CONCEPTO TECNICO No. CT- 4346 de 2006

Revisión de Estudio Particular de Respuesta Local de Amplificación de Ondas Sísmicas Artículo 7 - Decreto 074 de 2001

ENTIDAD SOLICITANTE:	Curaduría Urbana No. 2 Gonzalo Vargas Ayala
LOCALIDAD:	1 Usaquén
BARRIO:	Santa Teresa
PROYECTO:	**Torres del Ferrocarril**
DIRECCIÓN:	Avenida 9 con calle 166
UPZ:	10 La Uribe
TIPO DE RIESGO:	Sísmico
EJECUTOR:	Jorge Alberto Rodríguez
FECHA DE EMISION:	Marzo 30 de 2006

Figura 1 Localización del Proyecto Torres del Ferrocarril

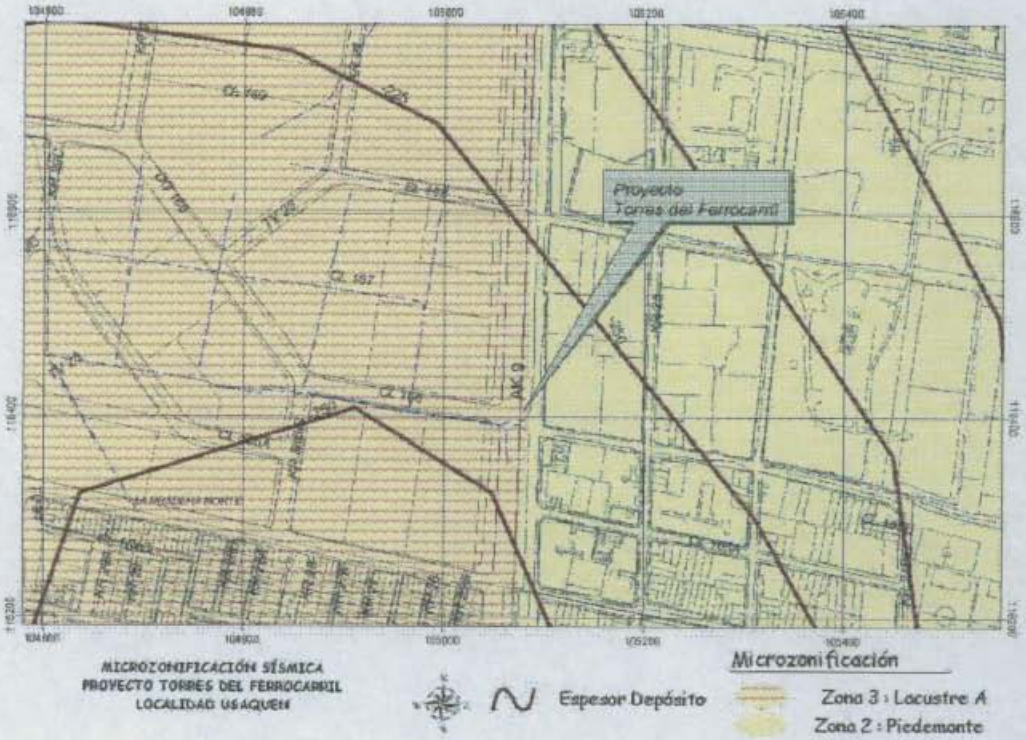
En el informe se define la localización del proyecto en el limite entre la Zona 2 y la Zona 3 de acuerdo con el mapa de Microzonificación Sísmica de Bogotá. Esta ubicación está de acuerdo con el Decreto 074 de 2001 (Figura 1 del presente concepto técnico).
